**COMPLEMENT AU DOSSIER D'EXAMEN  
AU CAS PAR CAS DEPOSE LE 24/06/2019**

**PROJET D'AMENAGEMENT DU PARC D'ACTIVITES DE  
BEAUSEJOUR (COMMUNE DE PORT ST PERE)**

Suite au dépôt d'un dossier d'examen au cas par cas, la DREAL Service Evaluation environnementale a demandé des compléments d'information sur le projet (courrier joint en Annexe 1 de ce complément). Le dossier est enregistré sous le numéro 2019-4075

**Estimation des flux routiers sur le Parc d'Activités**

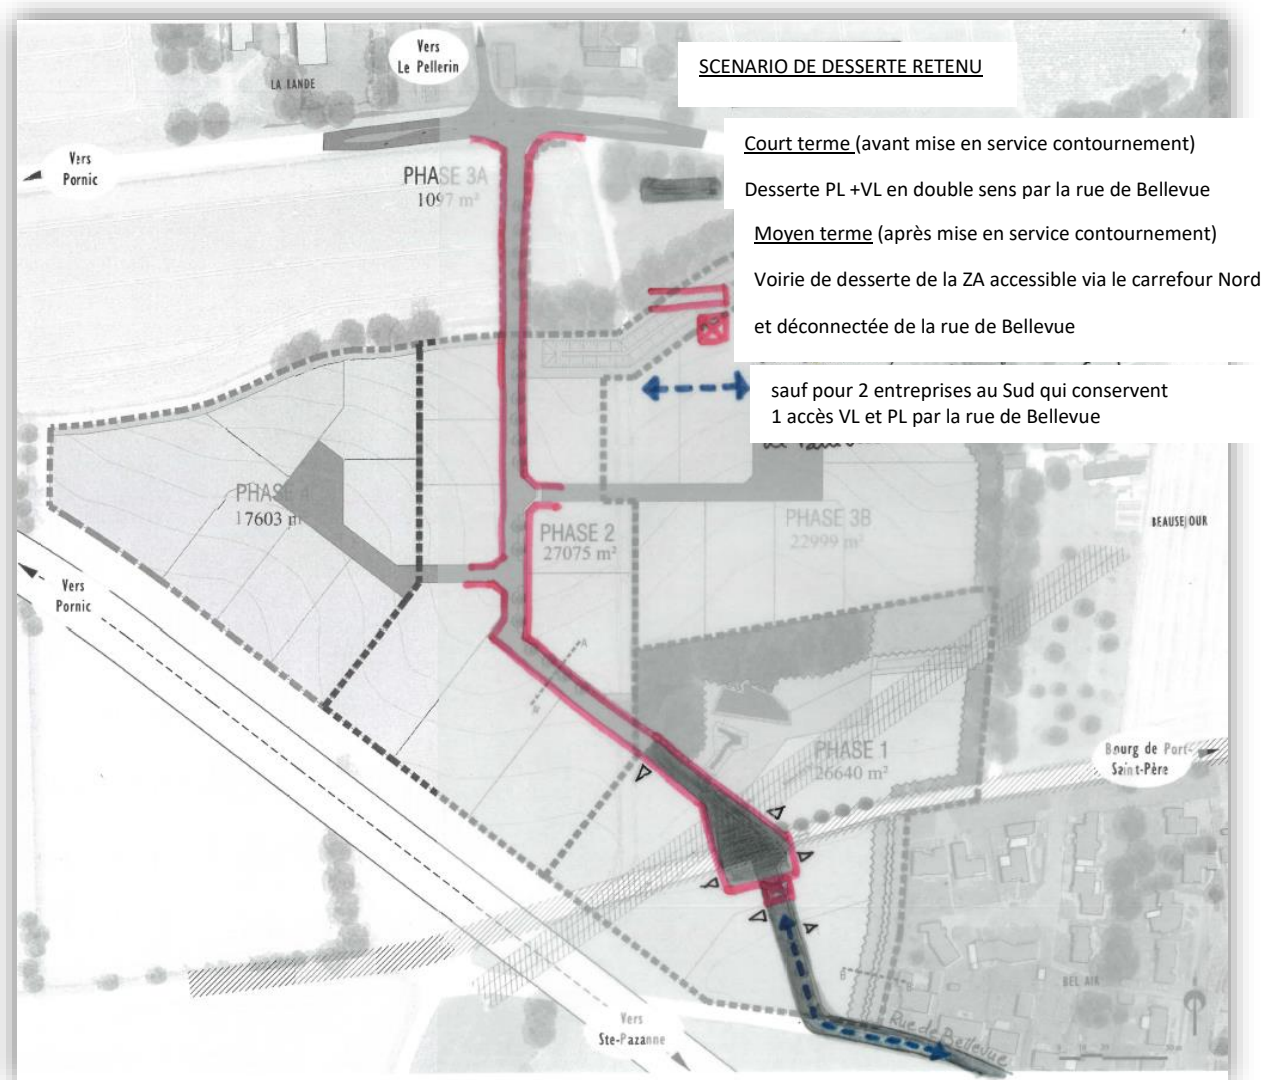
- déplacements / trafics : le trafic généré (distinguer les véhicules légers et les poids lourds)
- rejets liquides : le volume des eaux de ruissellement à retenir doit être évalué, en précisant la fréquence de l'événement pour lequel la rétention sera assurée.

<b>Estimation du trafic routier futur de la ZA Beauséjour au terme de l'aménagement (activités artisanales et tertiaires)</b>		Nbre parcelles	Nbre VL ou PL /J		TOTAL
<b>VEHICULES LEGERS</b>					
Trafic employés	3 employés / parcelles de moins de 4000 m <sup>2</sup>	24	180	330	<b>TOTAL VL/J 602</b>
	12 employés / parcelles de plus de 4000 m <sup>2</sup>	5	150		
(x2,5 AR/J)					
Trafic flotte véhicules entreprises	3 départs / parcelles de moins de 4000 m <sup>2</sup>	24	144	194	
	5 départs / parcelles de plus de 4000 m <sup>2</sup>	5	50		
(x2 AR/J)					
Trafic visiteurs	1 visiteurs / parcelles de moins de 4000 m <sup>2</sup>	24	48	78	
	3 visiteurs / parcelles de plus de 4000 m <sup>2</sup>	5	30		
(x2 AR/J)					
<b>POIDS LOURD</b>					
Trafic poids lourd livraison	0,5 PL livraison / parcelles de moins de 4000 m <sup>2</sup>	24	24	39	<b>TOTAL PL/J 39</b>
	1,5 PL livraison / parcelles de plus de 4000 m <sup>2</sup>	5	15

<b>Estimation du trafic routier futur de la ZA Beauséjour au terme de la phase 1 (activités artisanales et tertiaires)</b>		Nbre parcelles	Nbre VL ou PL /J		TOTAL
<b>VEHICULES LEGERS</b>					
Trafic employés	3 employés / parcelles de moins de 4000 m <sup>2</sup>	4	30	60	<b>TOTAL VL/J 108</b>
	12 employés / parcelles de plus de 4000 m <sup>2</sup>	1	30		
(x2,5 AR/J)					
Trafic flotte véhicules entreprises	3 départs / parcelles de moins de 4000 m <sup>2</sup>	4	24	34	
	5 départs / parcelles de plus de 4000 m <sup>2</sup>	1	10		
(x2 AR/J)					
Trafic visiteurs	1 visiteurs / parcelles de moins de 4000 m <sup>2</sup>	4	8	14	
	3 visiteurs / parcelles de plus de 4000 m <sup>2</sup>	1	6		
(x2 AR/J)					
<b>POIDS LOURD</b>					
Trafic poids lourd livraison	0,5 PL livraison / parcelles de moins de 4000 m <sup>2</sup>	4	4	7	<b>TOTAL PL/J 7</b>
	1,5 PL livraison / parcelles de plus de 4000 m <sup>2</sup>	1	3		
(x2 pour AR)

Sur la base des hypothèses précitées, le Parc d'Activités est susceptible de compter un flux de près de 650 véhicules / jour (dont 6 % de camions) au terme de son aménagement. Pour la première phase d'aménagement dont la desserte pourrait être assurée essentiellement par la rue de Bellevue au Sud (en attente de la création de la 2x2), le flux est estimé sur la base des hypothèses sus-citées à 115 véhicules/jour (dont 7 camions). Toutes les mesures permettant de favoriser le covoiturage, l'usage du vélo, des transports en communs, permettront de réduire ces flux.

### Traitement qualitatif

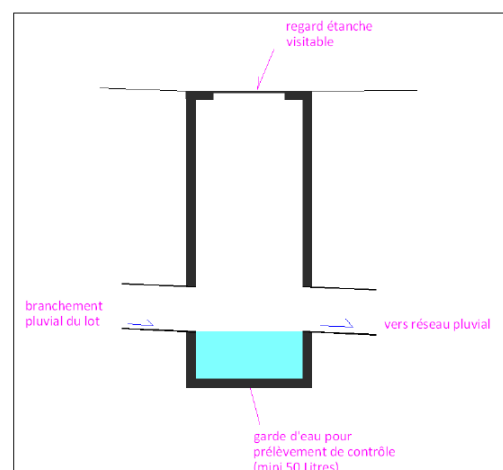
Les engagements du maître d'ouvrage ne précisent ni la gestion des espaces naturels préservés qui sera mise en place, ni le dimensionnement et les principaux éléments qualitatifs (débourbeur, déshuileur ?) du système de rétention des eaux pluviales.

Les ouvrages de rétention seront aménagés de manière à favoriser l'interception de la pollution diffuse et permettre le confinement d'une pollution accidentelle potentielle.

- Développement favorisé de roselière et autres espèces hygrophiles dans le fond des ouvrages constituant un filtre végétal
- Création d'une zone en eau favorable à la décantation
- Insertion d'un ouvrage siphoné permettant de retenir les flottants et hydrocarbures
- Rejet des eaux régulées dans des espaces végétalisés (fossé ou à même le sol) avant que ces eaux ne rejoignent le petit cours d'eau à l'aval

- Ouvrage siphoné précédé d'une garde d'eau minimale de 30 m<sup>3</sup> en amont permettant une rétention passive en cas de déversement d'un camion de fioul par exemple
- Clapet d'obturation permettant le confinement éventuel d'une pollution accidentelle dans le bassin
- Par ailleurs, tous les regards de branchements EP sur le domaine public seront équipés de surprofondeur de manière à pouvoir identifier l'origine d'une éventuelle pollution
